ウラン脱硝施設の冷水設備の一部更新について  
(再処理施設に関する設計及び工事の計画)

本件は、今後、廃止措置の一環として行う工程洗浄を踏まえ、計画保全としてウラン脱硝施設の冷水設備の一部を更新するため、廃止措置計画の変更を行うものである。

令和3年1月28日

国立研究開発法人日本原子力研究開発機構

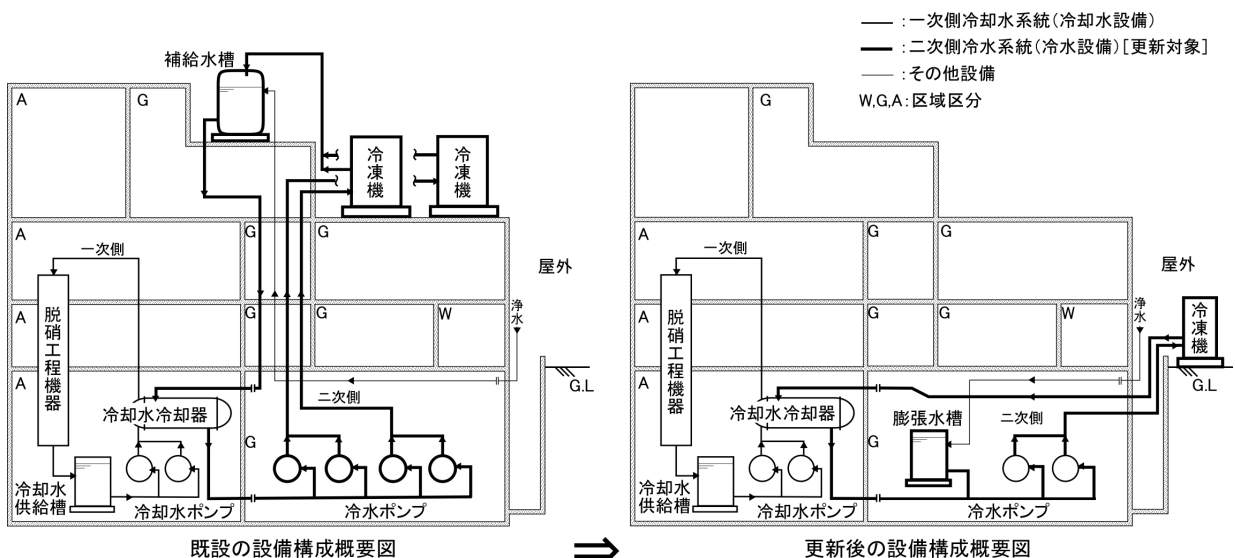
二次側の冷水設備の更新は、下図のとおり一部の機器の構成、配置を変更し、冷凍機 1 基(常用 1 基、予備なし)を屋外に新設、冷水ポンプ 2 基(常用 1 基、予備 1 基)は既設を分解整備して継続使用、補給水槽 1 基は地下階に膨張水槽を新設すると共に、配管を更新して循環経路を構成する。

また、更新する冷凍機は、廃止措置段階にある施設の機器の運用状況等を踏まえ、既設の冷凍機より性能を下げるものの、脱硝操作における最大設計熱量約 79 kW(67, 203 kcal/h)を十分に冷却できる能力 85 kWを有した冷凍機とする(別紙参照)。
